HØRINGSUTTALELSER VED OFFENTLIG ETTERSYN

Forslag til detaljregulering for Steinbrudd – Skåruddalen lå ute til offentlig ettersyn i perioden 04.12.2019 til 31.01.2020.

Uttalelse - offentlig ettersyn - detaljreguleringsplan - Skåruddalen - steinbrudd/pukkverk - - Indre Østfold kommune

Indre Østfold kommune - Uttalelse til høring av detaljregulering for Skåruddalen pukkverk

Funn av registrert fangstgrop i nærheten av pukkverkskanten.

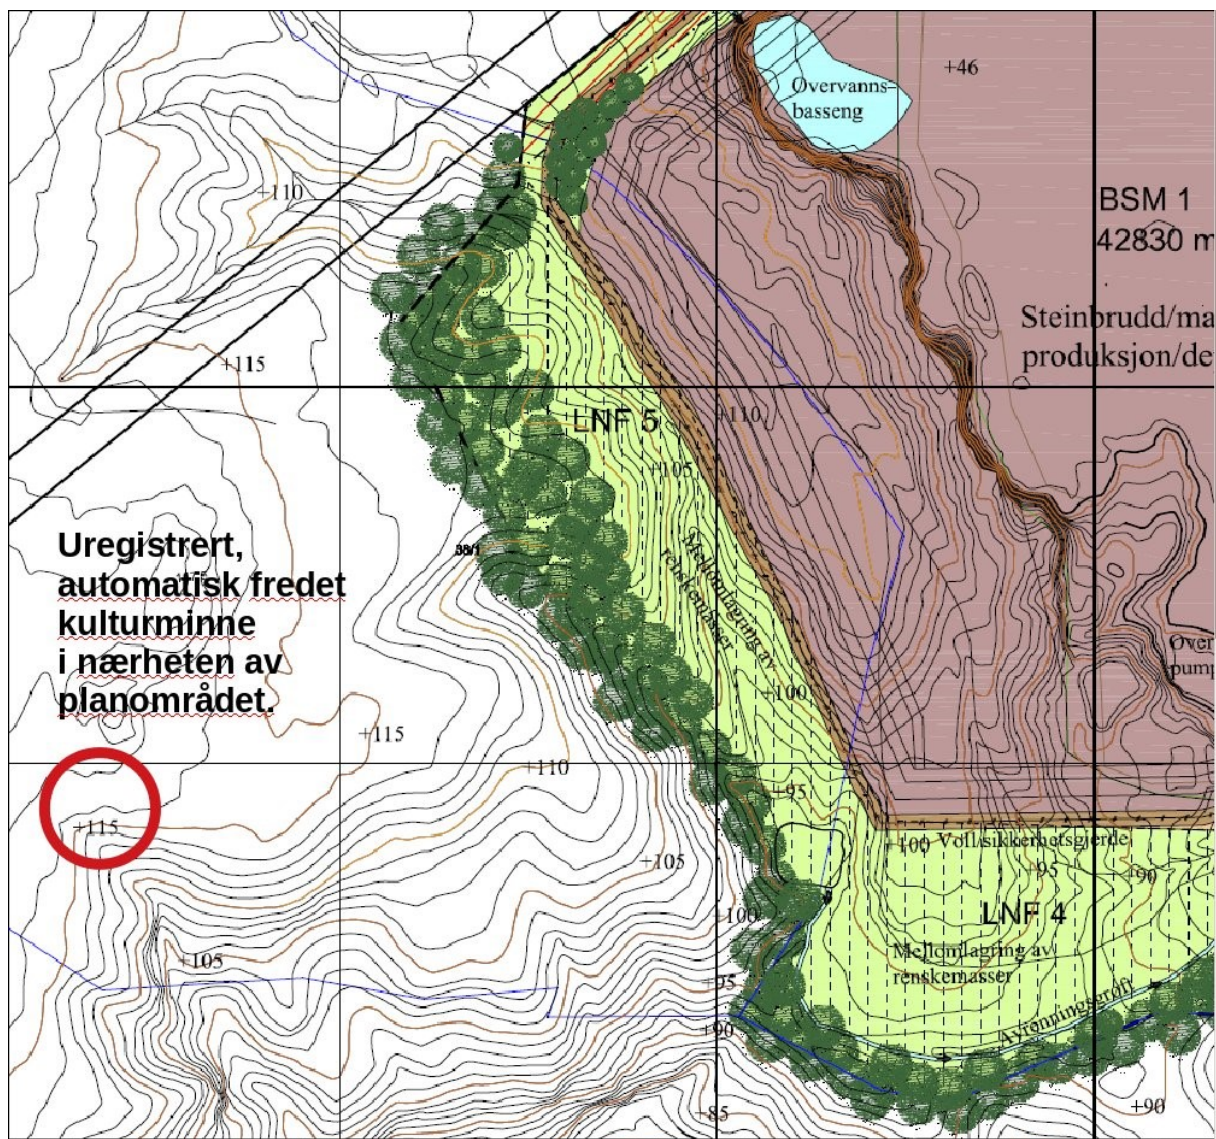
Fylkeskonservatoren skriver i brev av 23.3.2018 til Fortidsminneforeningen: "Fangstgropen vil i løpet av våren 2018 bli innmålt med profesjonelt måleutstyr og lagt inn i kulturminnedatabasen Askeladden." (Fylkeskonservatorens referanse: 51396/2018 - 2016/7836.) Dette er enda ikke gjort.

Funnstedet er derfor inntegnet på et av reguleringsforslagets kart og satt inn under.
